# Projet éolien de COUPETZ

**Compléments au dossier de demande d'autorisation environnementale**

**Dossier SM2 MFC n°D2 e-2020-601 / IRR-NP**

Novembre 2021

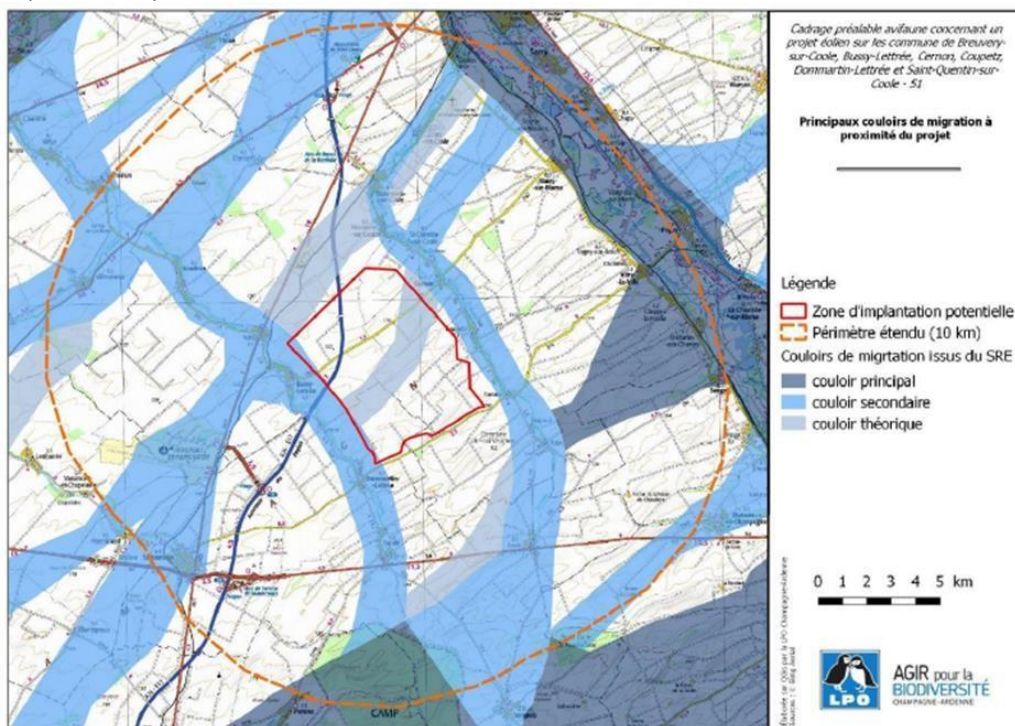
**9<sup>ème</sup> demande** : Reprendre les documents de manière à mettre en cohérence l'ensemble du dossier de demande.

**10<sup>ème</sup> demande** : Cartographier la zone d'implantation du projet vis à vis des différents couloirs migratoires.

L'ensemble du dossier a été repris pour clarifier les enjeux sur les couloirs de migrations et les enjeux sur les populations hivernantes au chapitre 3 « avifaune » de la page 96 à la page 155 de l'étude écologique.

La cartographie des couloirs migratoires de la zone d'implantation du projet a été ajoutée :

-au chapitre 3.1.2 « Couloirs de migration » à la page 98 de l'étude écologique : « *carte 13 localisation des principaux couloirs de migration définis lors de l'établissement du Schéma Régional Eolien en Champagne-Ardenne (source LPO)* »

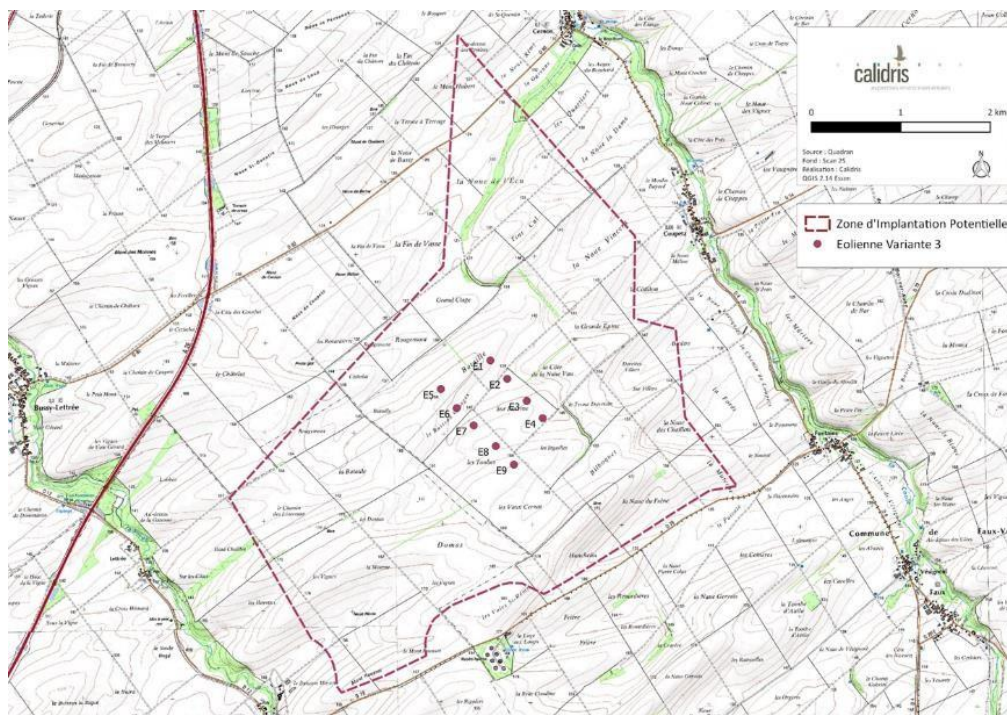
**15<sup>ème</sup> demande** : Diminuer les risques de saturation vis-à-vis des enjeux migration en évaluant la possibilité de supprimer l'éolienne la plus au sud, excentrée par rapport au reste du parc.

L'éolienne la plus au sud a été supprimée. Une variante à 9 éoliennes a été présentée :

-au chapitre 1.3 « variante n°3 » à la page 292 de l'étude écologique : « *La variante n°3 du projet comporte 9 éoliennes réparties en deux lignes ayant un axe nord-ouest / sud-est. Cette variante comporte moins d'éoliennes que les autres variantes, le risque de collision avec des espèces d'oiseaux et de chauves-souris est donc un peu moins important qu'avec les autres variantes.* »

-sur la carte n°52 « variante d'implantation n°3 » à la page 293 de l'étude écologique :

Figure 1 : Méthode de calcul des zones tampons en prenant en compte la hauteur des éoliennes (Mitchell-Jones and Carlin, 2014)

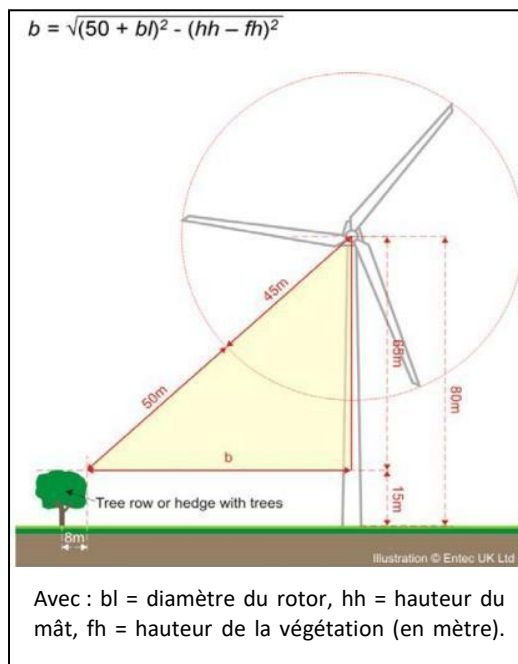
**16<sup>ème</sup> demande :** Préciser les distances au boisement et haies et évaluer une variante où tous les mâts sont installés à plus de 200 mètres des haies et boisements le cas échéant.

Il est important de prendre en compte la hauteur des machines pour les mesures des zones sensibles (Mitchell-Jones and Carlin, 2014). Pour mesurer les zones tampons, la formule de la figure ci-dessus est utilisée. Ainsi comme vu précédemment, nous préconisons une distance de 50 m pour les haies et boisements en sensibilité forte et une distance de 100m en sensibilité modérée. Pour les haies relictuelles, une distance de 50m est préconisée quelle que soit la sensibilité. Nous prendrons une hauteur de végétation moyenne de 10 m pour les haies et boisements et de 2 m pour les haies relictuelles et comme caractéristique de l'éolienne le modèle le plus impactant (Senvion MM92), c'est-à-dire une hauteur de mât de 68,9 m et un diamètre rotor de 82 m, soit un rayon de pale de 41 m. Il est ainsi possible de calculer la distance b correspondant à la distance tampon réelle.

Exemple avec les haies et boisements et un tampon de 50 m correspondant à la zone à risque fort de collision :

$$b = \sqrt{(50+41)^2 - (68,9-10)^2} \approx 69m$$

Si le mât de l'éolienne est à moins de 69 m de la lisière d'un boisement ou d'une haie, les pales seront dans une zone à risque de collision considérée comme forte. Elles seront à moins de 50 m de la cime des arbres. Le tableau suivant résume le résultat du calcul des zones sensibles pour les habitats à enjeux forts du site.

Figure 40. Variante d’implantation retenue

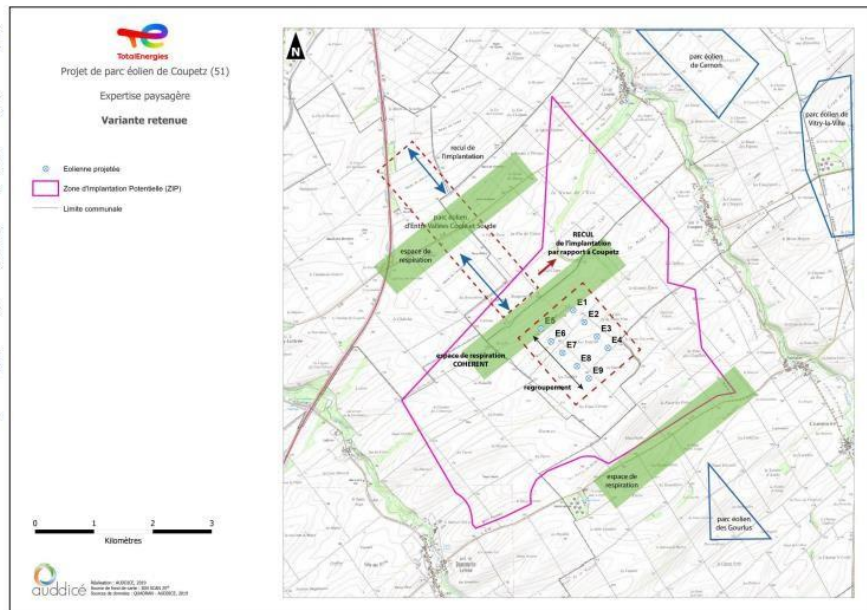
20<sup>ème</sup> demande : Le parc éolien est organisé selon deux lignes parallèles d'orientation nord-ouest / sud-est. Seule une éolienne (E10) est isolée du reste du groupe, sans qu'on puisse en comprendre la raison dans aucune des variantes analysées, hormis vraisemblablement, le fait de respecter la servitude liée au gazoduc. Son isolement sur l'horizon est nettement perceptible lorsqu'on surplombe la vallée de la Coole en venant de l'est. L'éolienne E10 nuit ainsi à la compréhension de l'organisation générale du parc.

Une réflexion sur la pertinence du maintien de l'éolienne n°E10 a été menée et a abouti au retrait de l'éolienne E10 :

#### 4.2.4 Variante d’implantation n°4 retenue : Suppression de l’éolienne E10

La variante d’implantation retenue voit la suppression de l’éolienne E10, afin de limiter les impacts sur le village de Dommartin-Lettrée et son église protégée, et retrouver une cohérence dans le regroupement des éoliennes du projet. Cette variante prévoit également un abaissement des gabarits.
